INFORME TÉCNICO DE FISCALIZACIÓN AMBIENTAL

ARIDOS MAQUEHUE

DFZ-2018-900-IX-RCA-IA

Figura 6. Ubicación intervención de cauce en Río Cautín por parte de la empresa Áridos Maquehue (Fuente: Elaboración SMA, Google Earth, 2018).

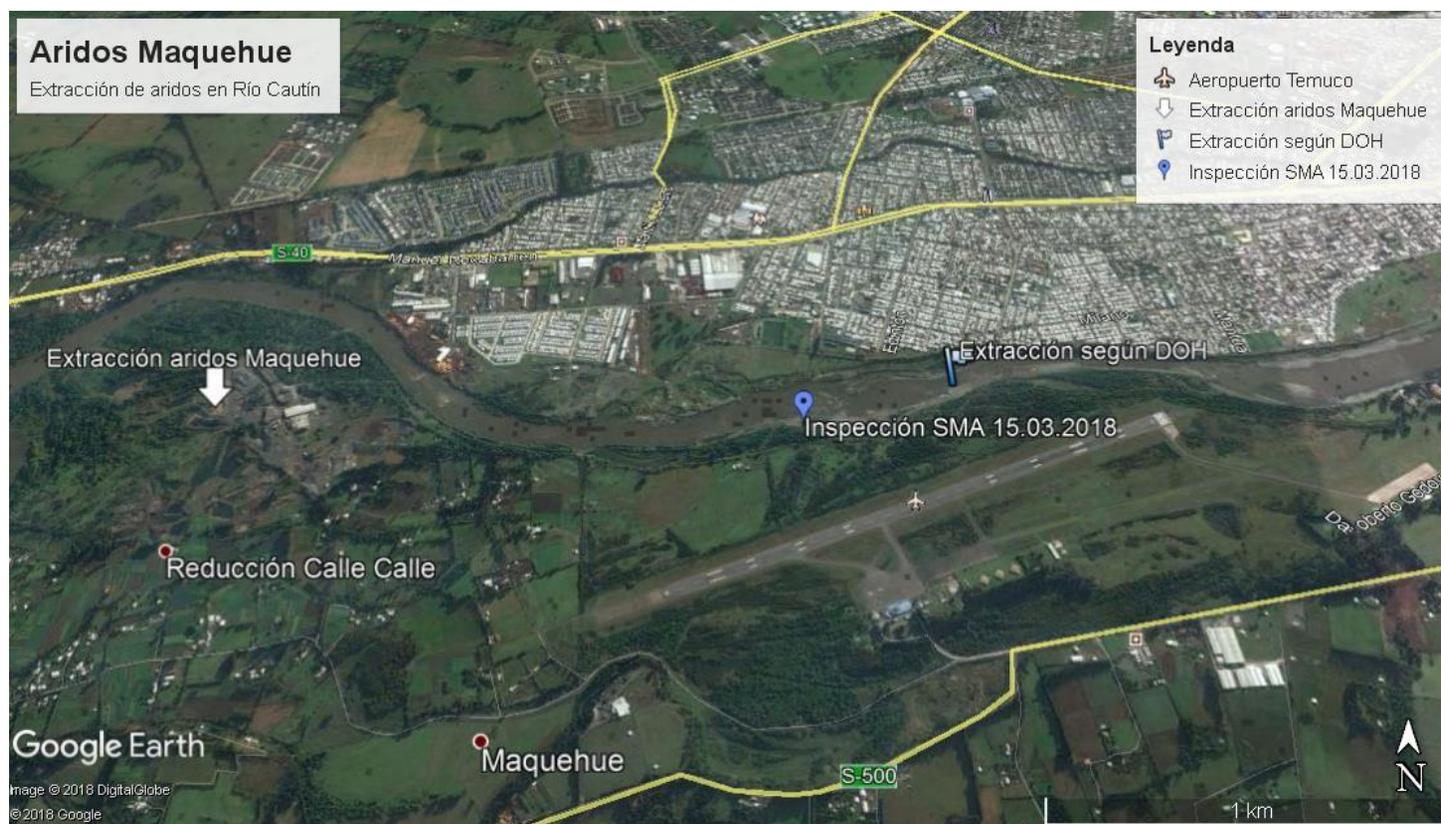
- a. Mediante el Oficio DOH IX N° 626 del 14 de abril del 2018 (Anexo 3), se informa a la SMA que con fecha 28 de marzo del 2018, se constató por personal de la Dirección de Obras Hidráulicas (DOH), que la empresa Áridos Maquehue realizó una intervención en el cauce del Río Cautín, sin contar con la respectiva Factibilidad Técnica de parte de la DOH Región de La Araucanía. Tener presente que en la inspección de la SMA del día 15 de marzo del 2018, se informó a los fiscalizadores que a esa fecha no había extracción de material árido, debido a que se encontraba en tramitación la autorización de la DOH.

- b. En este mismo Oficio N° 626/2018 DOH, se indica que se observó la construcción de un pretil en la ribera norte del Río Cautín (comuna de Temuco) el cual no estaba considerado en proyecto sectorial presentado. Esta intervención al cauce afectaría las condiciones hidráulicas del río lo que provocaría socavación en la ribera norte y se cortarían el escurrimiento normal de la ribera sur, afectando la fauna del sector.

- c. Esta intervención se ubicaría en las coordenadas UTM WGS 84, Huso 18, Norte: 5.706.891 y Este: 705.470 m, como se puede observar en la figura 6, esta intervención se localizaría en la zona 1 indicada en la DIA de la RCA N° 160/2009.

Figura 2-2: Planta de la nueva unidad de proceso

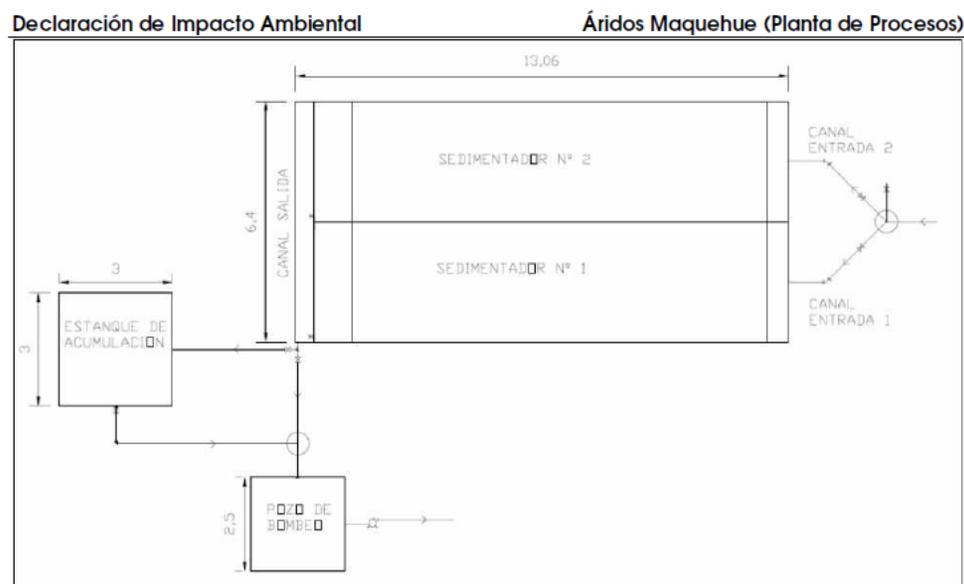
- a. Se constata una obra de hormigón que sirve como sedimentador para las aguas residuales del proceso de lavado de planta chancadora denominada “811”, al momento de la inspección los dos módulos sedimentadores se encontraban con bajo nivel de aguas en su interior.
- b. Según informa el Sr. Calderón las aguas generadas por el proceso de lavado son conducidas por una tubería hacia una zanja excavada en donde se acumula e infiltra. El retiro de lodos y sedimentos se realiza mediante maquinarias, que acumulan estos sedimentos, los que luego utilizan como relleno en distintos sectores.
- c. Se observa la descarga de aguas residuales en zanja sin impermeabilización, además se observa una maquinaria retirando sedimentos del interior de esta zanja, no se observan tuberías o mangueras que realicen extracción o recirculación de estas aguas que arrastran sedimentos.

5.5	Manejo de aguas residuales.	<p>RCA N° 276/2008, Considerando 3.4.1: <i>“3.4.1. La etapa de construcción considera únicamente la construcción de la obra física que <u>reemplazará las zanjas de infiltración utilizadas para eliminar el agua resultante de lavado de la arena en la planta N° 2 y desde las cuales se obtiene el producto denominado “fino”.</u></i> <i>En la DIA se ha adjuntado el diseño de la nueva unidad y detalles que garantizan una recirculación del 100%. Las unidades se caracterizan por la construcción de dos sedimentadores de 55,38 m3, más un estanque de regulación de 18 m3, junto con un pozo de bombeo de 18 m3. A ello se agregan tuberías, accesorios y equipos de bombeo”.</i></p>	<p>Se constata un sistema de sedimentadores para tratar aguas residuales del proceso de chancado de material áridos, no obstante, este sistema no es cerrado y carece de un sistema de bombeo que permita la recirculación de las aguas, en su lugar, las aguas residuales son descargadas a una zanja excavada</p>
